Saksframlegg

Utval	Saknr.	Møtedato
Fylkesutvalet		08.12.2016

Justert søknad om løyve til Isdøla kraftverk i Eidfjord kommune. Fråsegn til avgrensa høyring.

Fig. 3 Alternative rørtraséar

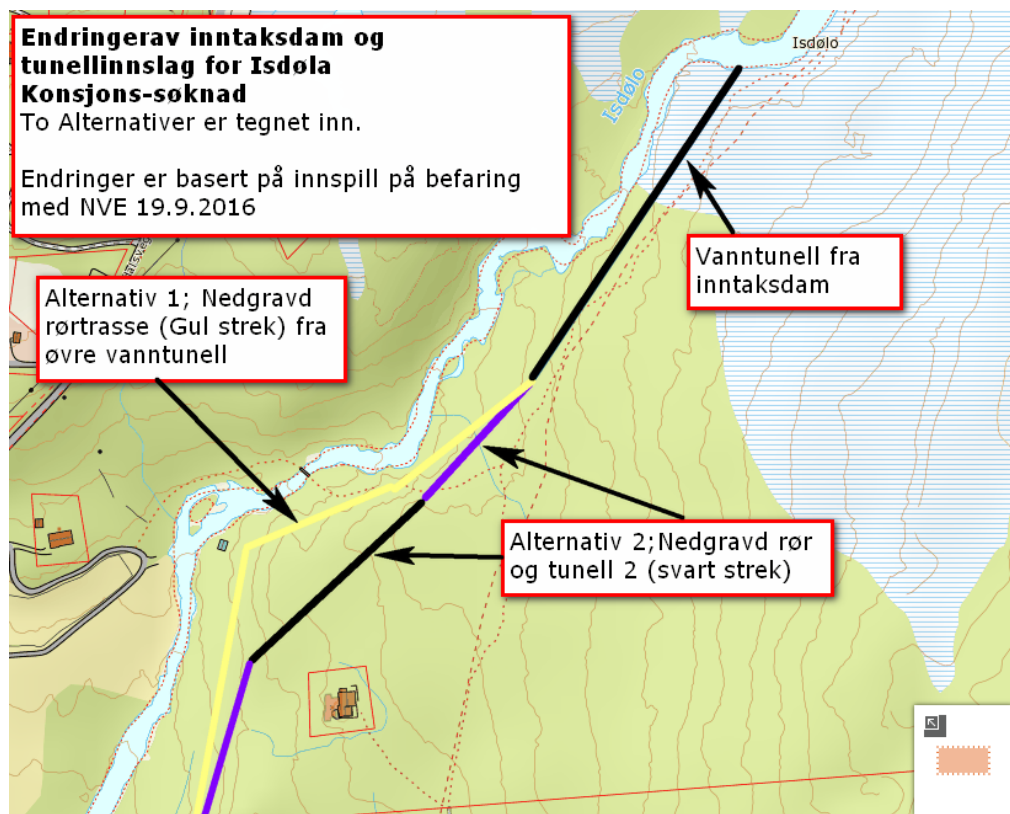
Monaleg redusert vassføring frå middelvassføring på 1000 l/s i dag til minstevassføring på 50 l/s (sommar) og 30 l/s (resten av året) etter utbygging, vil opplevast negativt. For å dempa det uheldige inntrykket er det positivt at tiltakshavar i det justerte framlegget vil flytta inntaksdammen 200 m nedover elva. Likevel vil monaleg reduserte vassføring på 900 m av elvestrekket, særleg i tørre periodar, etter fylkesrådmannen si vurdering bli godt synleg i delar av landskapet (sjå fig. 8 s. 13). Det vil også inntaksdammen med 250 m veg frå Bjørkhaug, kraftstasjonen og delar av røyrgata bli, der ho i den midtre og nedste delen ikkje vil gå i tunnel, alt etter kva alternativ som blir vald. Her vil fylkesrådmannen understreka at det klart beste alternativet er at mest mogleg vert lagt i vasstunnel.

Fylkesrådmannen ser det som positivt at dei siste justeringane av prosjektet med flytting av inntaket 200 m lenger ned i vassdraget og meir vassføring i tunnel i endra trasé til dels kjem bekymringane og kritiske merknader i møte. Det gjer at bygging av tersklar vert uturvande og at ein unngår rørgate under DNT-stien. Fylkesrådmannen meiner likevel at inntaksdammen og redusert vassføring langs DNT-stien, som i 300 m lengd framleis følgjer elva nært (i snitt om lag 50 m frå), i høve friluftsliv og landskapsoppleving framleis er eit betydeleg inngrep. Justeringa med 250 m ny veg gjennom myr ned til inntaksdammen vil forsterka dette inntrykket.

Fig. 8 Vassføringsdiagram for Isdøla i tiltaksområdet før og etter utbygging. Redusert vassføring vil ha størst negative verknader for landskap og friluftsliv om sommaren og hausten i tørre og middels år.

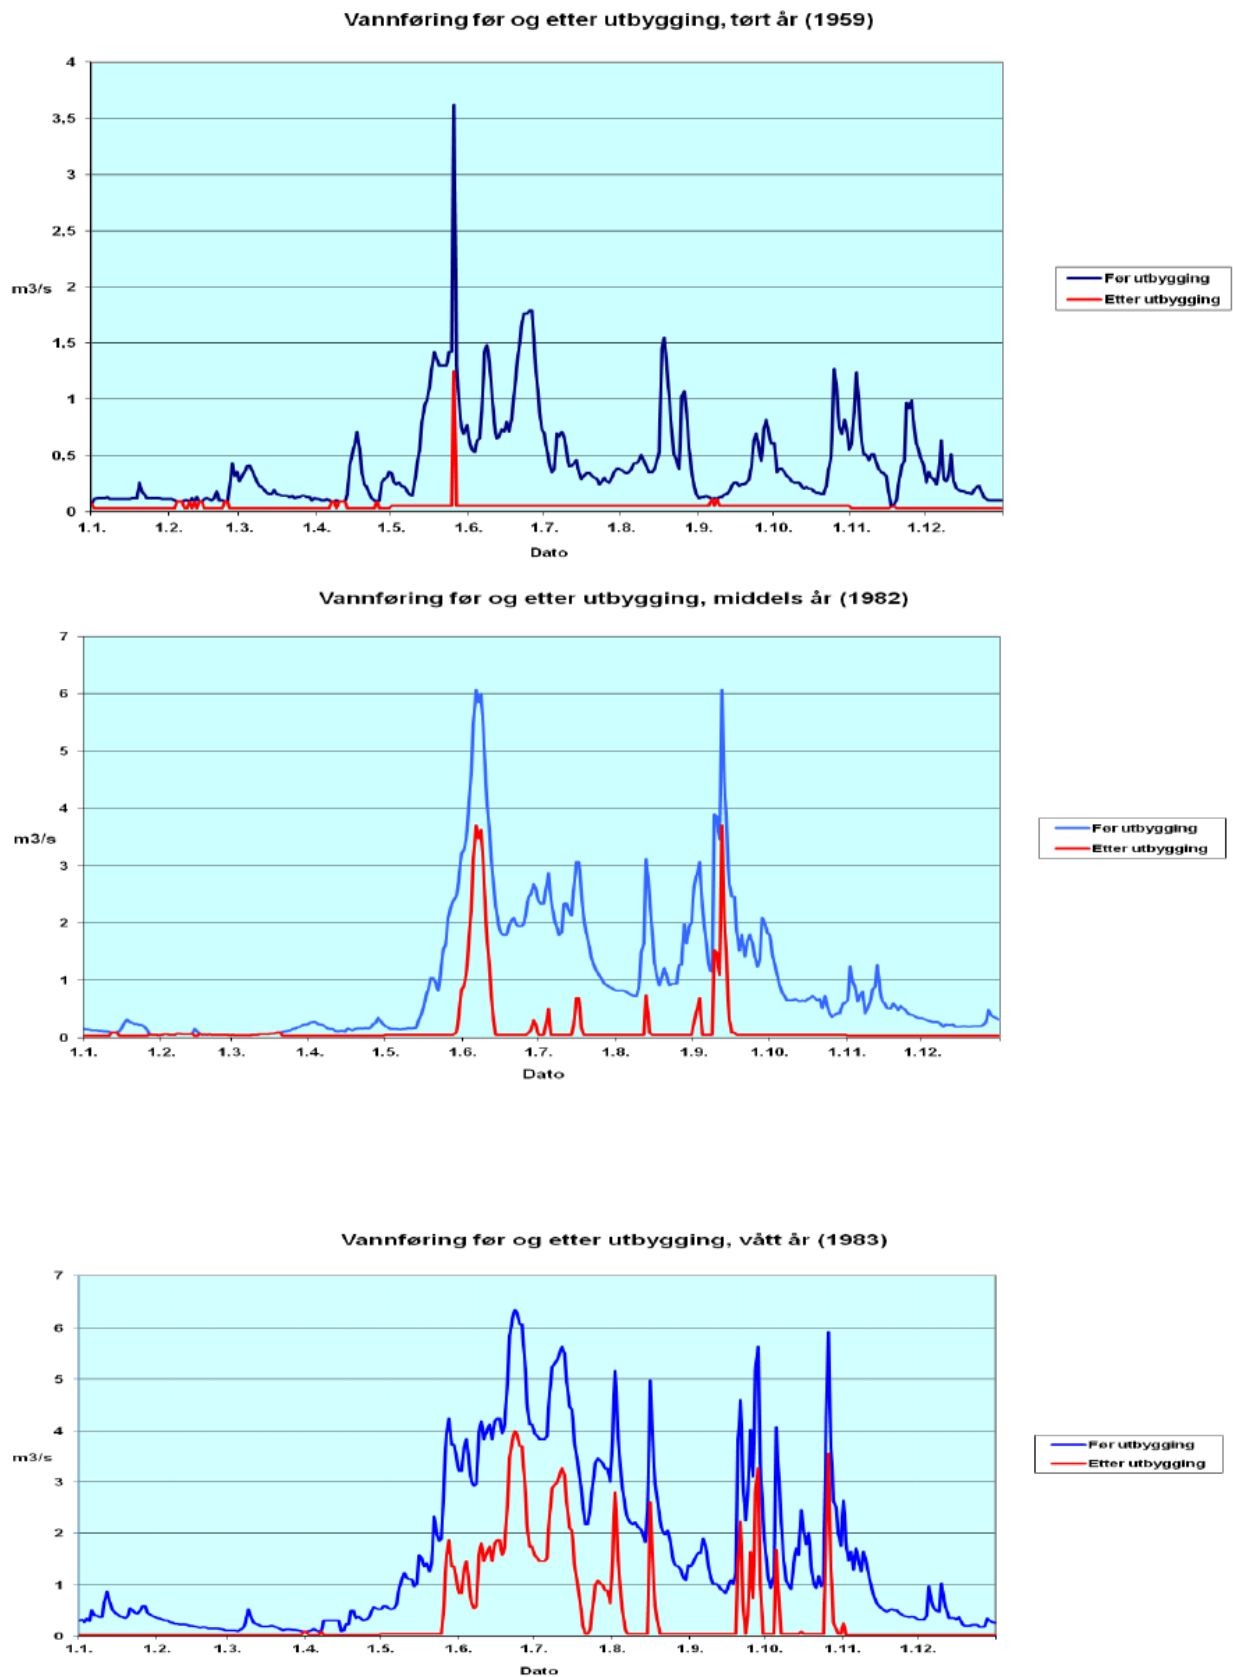
Minstevassføring på 50 l/s sommar og 30 l/s resten av året vil utan tvil redusera opplevingskvalitetane for friluftslivet i tiltaks- og influensområdet, særleg sommar og haust (sjå fig. 8 på neste side). Monaleg redusert vassføring frå dagens middelvassføring på 1000 l/s vil opplevast negativt ikkje berre på stien langs dei øvre delane av elva, men òg på avstand ned lia frå Grytehora og frå høgden rundt. Lågare vassføring rører ikkje berre ved synsinntrykket, men og den lydlege opplevinga av rennande vatn blir mindre. Dessutan kan spennande raste- og badeplassar og plassar for fiske forsvinna. Slike stader er særleg viktige for barn, ikkje minst fordi tiltaksområdet med kort veg til parkeringsplass er lett tilgjengeleg for familiar.
